**Avis délibéré de l’Autorité environnementale
sur la zone d’aménagement concerté (ZAC)
« Village olympique et paralympique » (93)
(troisième avis)**

n°Ae : 2020-12

Avis délibéré n° 2020-12 adopté lors de la séance du 22 avril 2020

Figure 1 : Schéma d'intention d'aménagement de la ZAC (source: dossier)

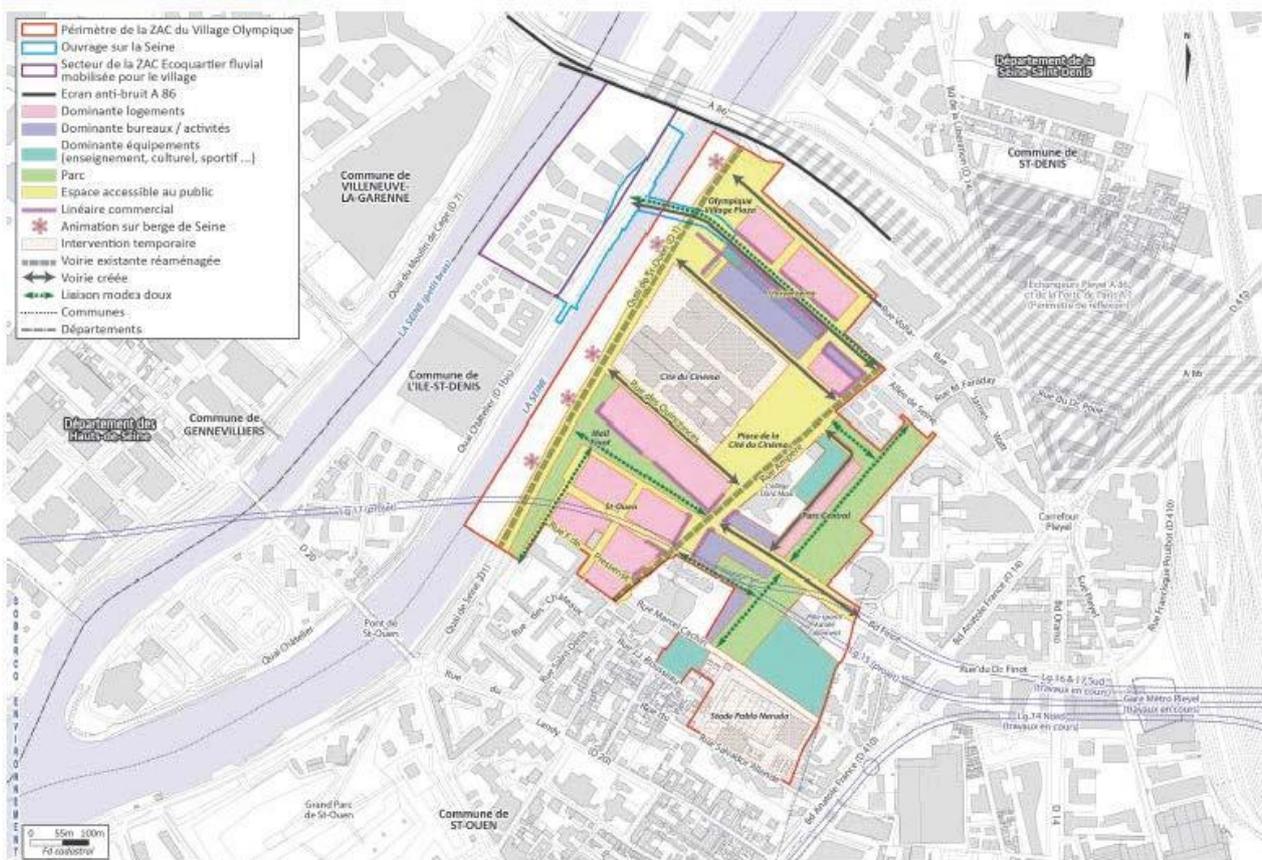
Nota: les limites sud-est du parc central ne sont pas à jour : des espaces verts restent en partie « privés », cf. figure 2 ci-après

Figure 4 : Principes de gestion des eaux pluviales en phase Héritage (à gauche) et Jeux (source : dossier)

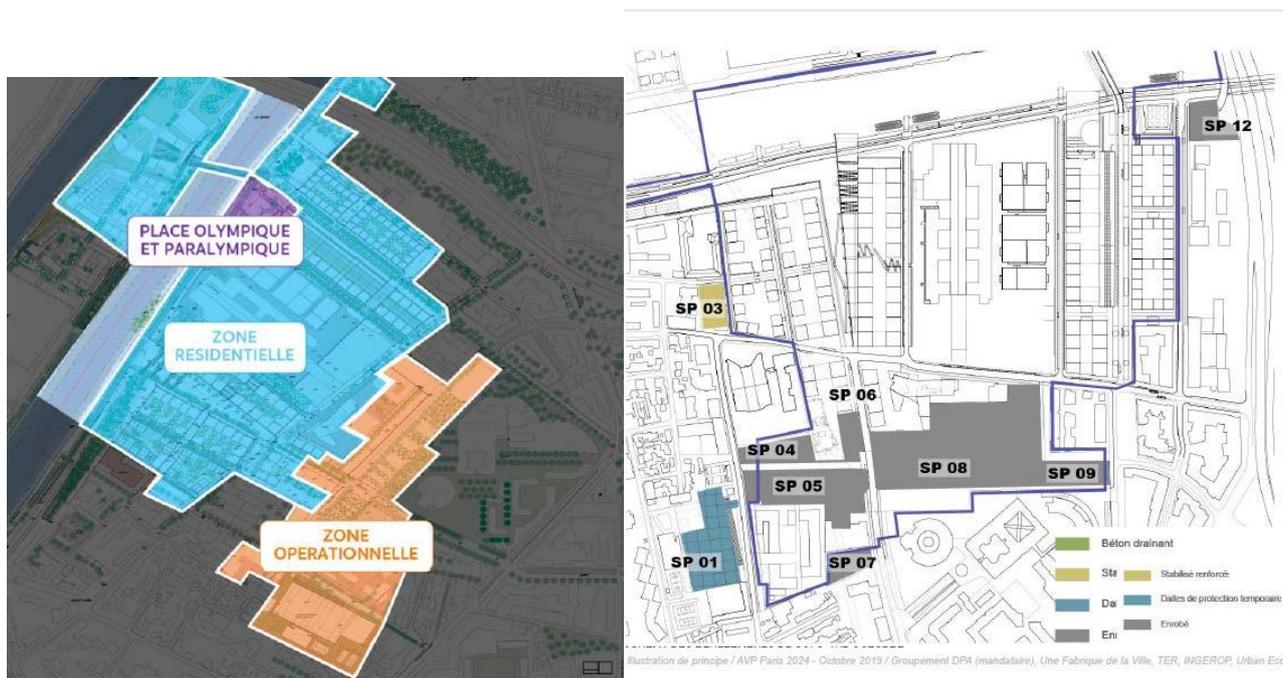
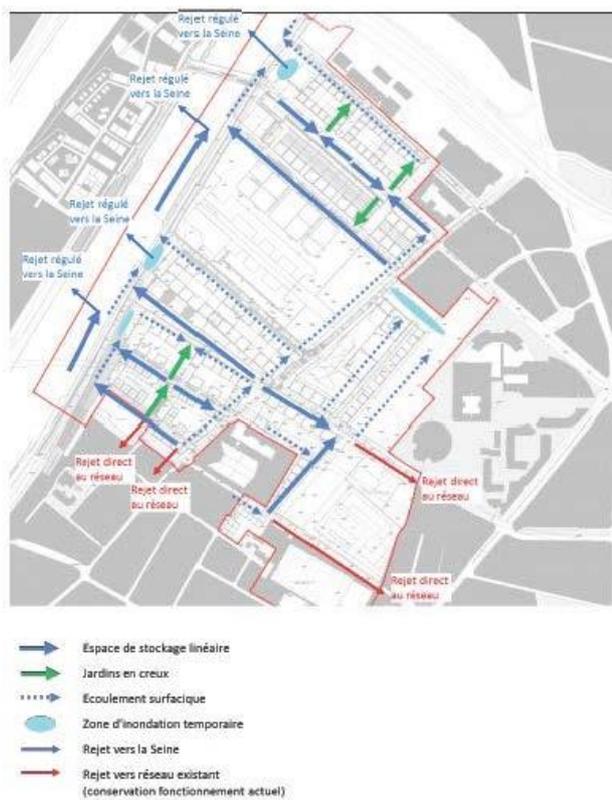
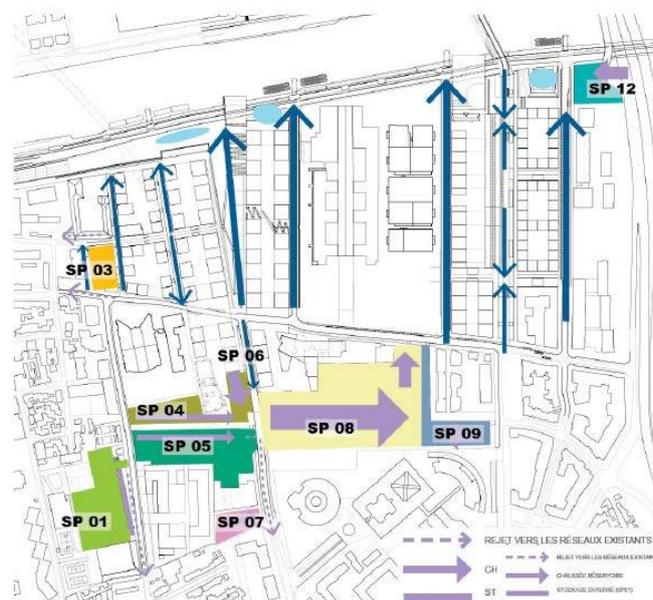
Concernant la gestion des eaux de pluie en phase Jeux, les précisions apportées sur la zone opérationnelle conduisent à renforcer la nécessité d'évaluer les conséquences du parti pris retenu qui est que, pour les aménagements temporaires, il est prévu de respecter « au mieux » les ambitions de la phase Héritage, avec une exception pour la gestion de la pluie courante²². En effet, les surfaces dédiées au parc central, végétalisées en phase Héritage, seront pour l'essentiel recouvertes d'enrobé. La surface concernée représente un surplus de surface imperméabilisée d'au moins 28 000 m². La place olympique et paralympique sera elle aussi artificialisée en phase Jeux, alors qu'elle constitue en phase Héritage une zone d'inondation temporaire, végétalisée. Le dossier insiste, de façon générale, sur le dimensionnement du dispositif de surverse mis en place à hauteur de la RD1. Il apparaîtrait pertinent de s'assurer que les équipements mis en place au débouché de la rue des Frères Lumière (et de la place olympique) permettront de prendre en charge également l'ensemble des eaux de la zone opérationnelle qui s'y déverseront en phase Jeux, au vu de la topographie. Il serait également nécessaire d'évaluer à partir de quel type de pluie, en phase Jeux, la rue des Frères Lumière servira de « rue rivière », quelle y sera la vitesse d'écoulement des eaux et quelles en seront les incidences pour le fonctionnement du Village.

L'Ae recommande d'évaluer dès ce stade les conséquences de l'augmentation des surfaces imperméabilisées en phase Jeux par rapport à la phase Héritage, sur le fonctionnement du dispositif de gestion des eaux pluviales prévu et par conséquent sur le fonctionnement du Village, et de prendre les mesures pour les éviter, les réduire et si nécessaire les compenser.
